福島第一原子力発電所
特定原子力施設への指定に際し
東京電力株式会社福島第一原子力発電所に対し
して求める措置を講ずべき事項について等へ
の適合性について
(減容処理設備設置に係わる実施計画の変更
について案件)

令和5年8月

東京電力ホールディングス株式会社

減容処理設備建屋の耐震性に関する補足説明

図 2.14.2.1-1 1 階平面図 (G.L.+0.3) (単位 : m)

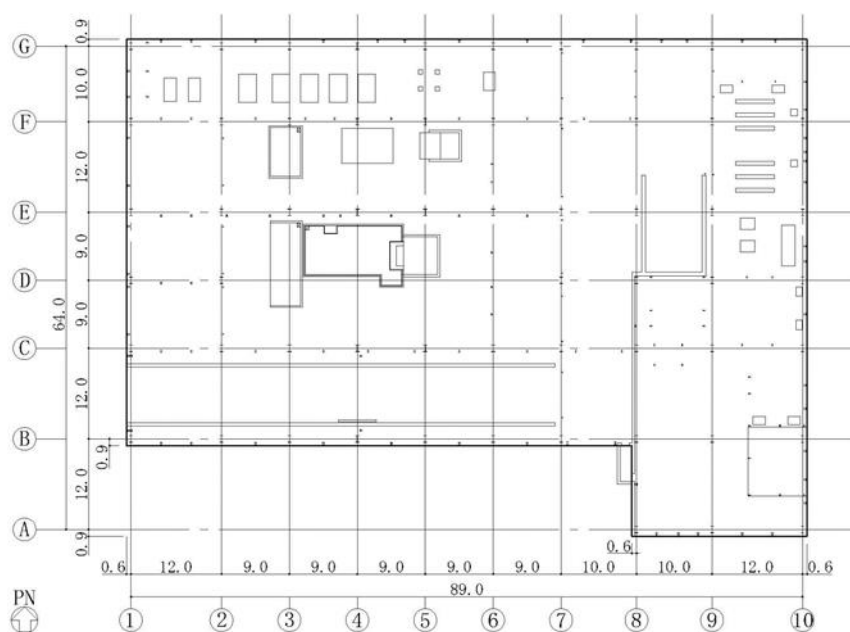
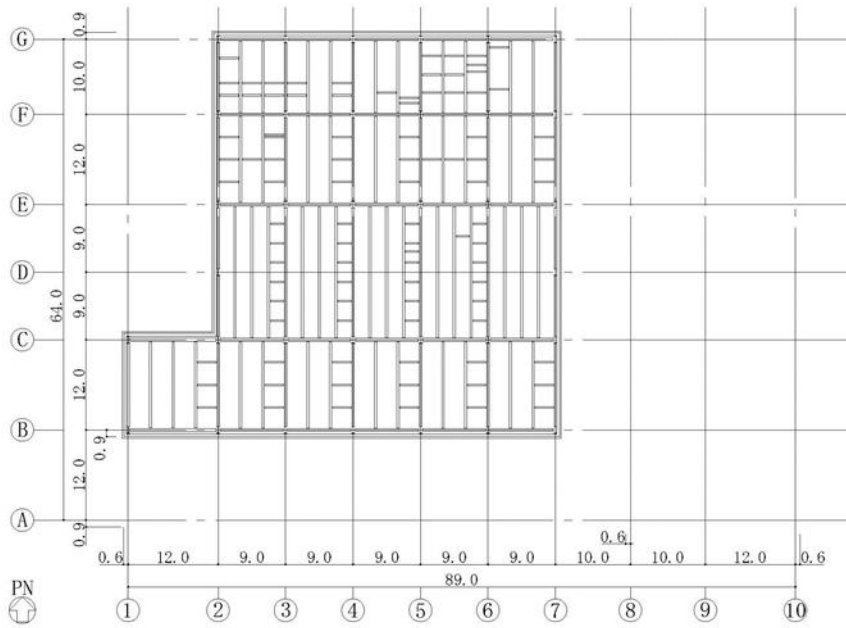
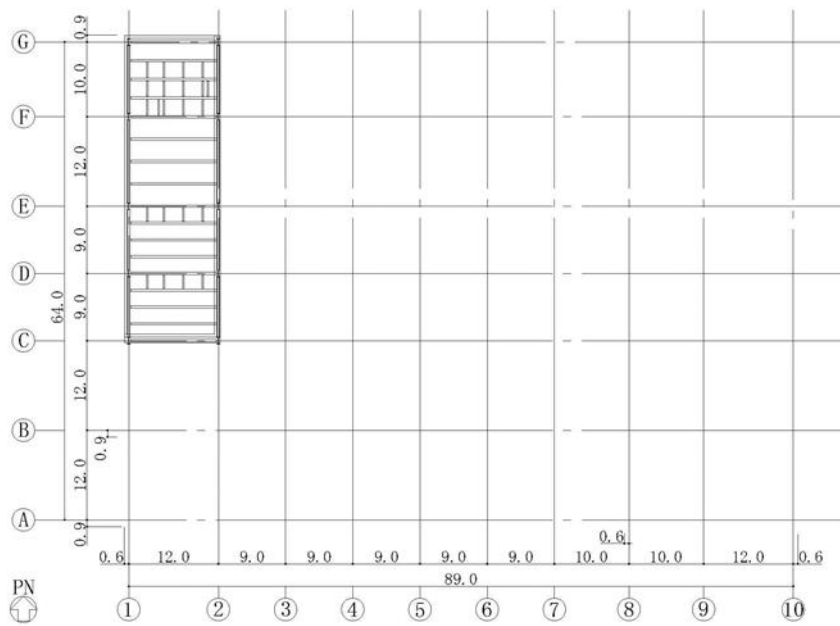
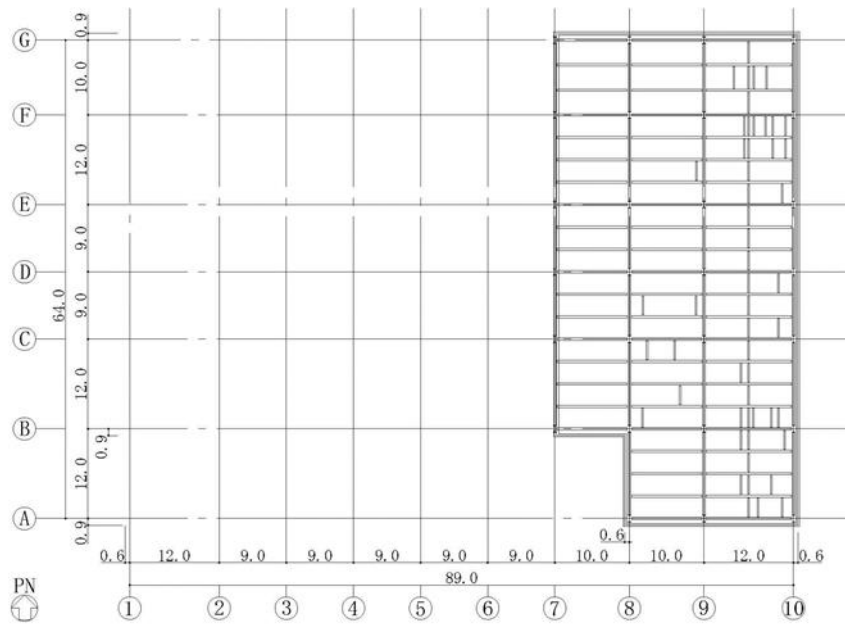
本申請に伴う建屋への耐震性への影響は、耐震性に有意な変更を与える内容でないことを確認している。空調設備の詳細確定により建屋へ部材の追加が発生することとなったが、追加された荷重は当初設計の裕度内に収まっていた。部材の追加により X, Y 方向の作用方向が変化し応力にわずかに変化があった。変化した応力を評価した結果、検定比、安全裕度に変動がないことを確認した。評価方法と評価結果を下記に示す。

本申請は、地震力を負担する構造部材とは異なる、設備サポート受け部材を一部追加するものである。当該部材については、基本的な配置や荷重を見込んだ上で、建屋の設計を実施しているが、今回、空調設備の工事にあたっての細部納まりの設計進捗や現場調整において、設備サポート受け部材の追加が必要となったため、図面を修正すると共に、荷重位置変更に伴う構造影響について確認を行った。

図 2.14.4.1-1 感知器の設置位置を明示した図 (減容処理建屋 1階)

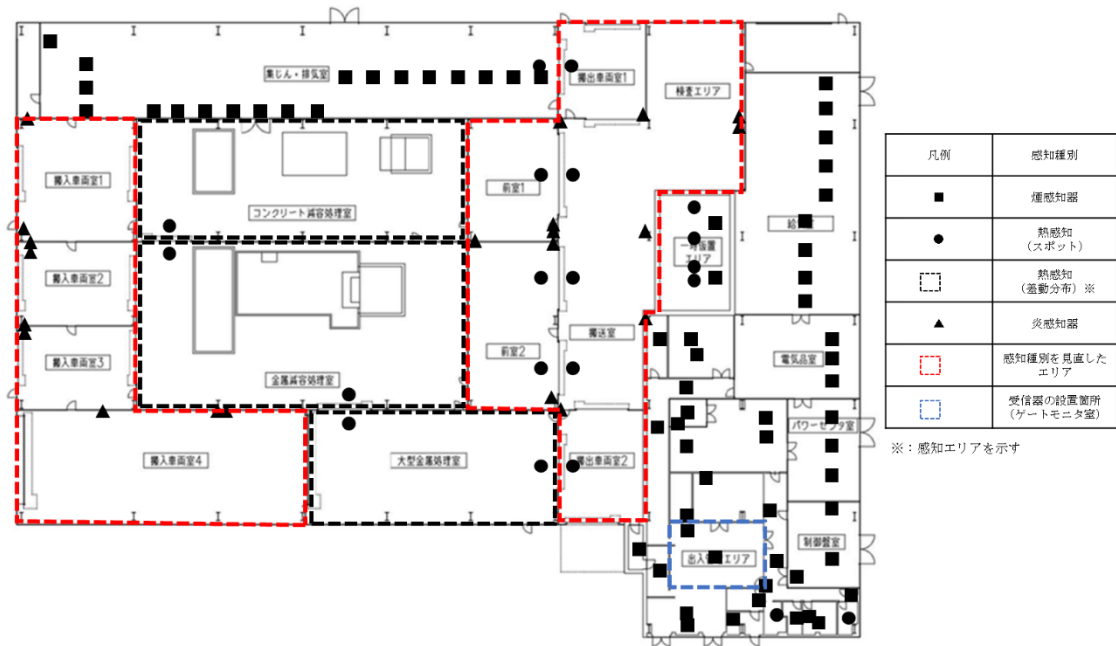
火災検出設備において、図2.14.4.1-1の赤枠にて示す範囲は、当初の熱感知による火災検知方法であった。この範囲を炎感知器による火災検知とする。当該の範囲は、設備運用後の保守性を考慮し感知方式の種別を選定した。各処理室については、感知種別の変更はないが保守性の高い感知器を設置する。変更の範囲と感知器の設置位置を図2.14.4.1-1に示す。なお、感知器については不具合等により一時的に機能を停止する可能性がある。

差動分布式感知器は、検出器と空気管若しくは熱電対部による検知であり、設置工事エリアが大きい。このため、検出器に不具合が発生した場合、不具合箇所の特定制と交換作業に時間を要することが考えられる。炎感知器は、感知器本体のみの確認だけで済むため点検、不具合発生時の交換作業に有利である。運用上支障のない箇所は、炎感知器へと変更する。また、各処理室については、差動分布式について、空気管から熱電対による仕様の変更をする。熱電対は、空気管に比べ機能試験項目が少なく保全作業の際の被ばく低減につながる。感知器の種別の変更箇所は、不具合発生時の保守性並びに減容作業と設備メンテナンスを考慮し選定した。
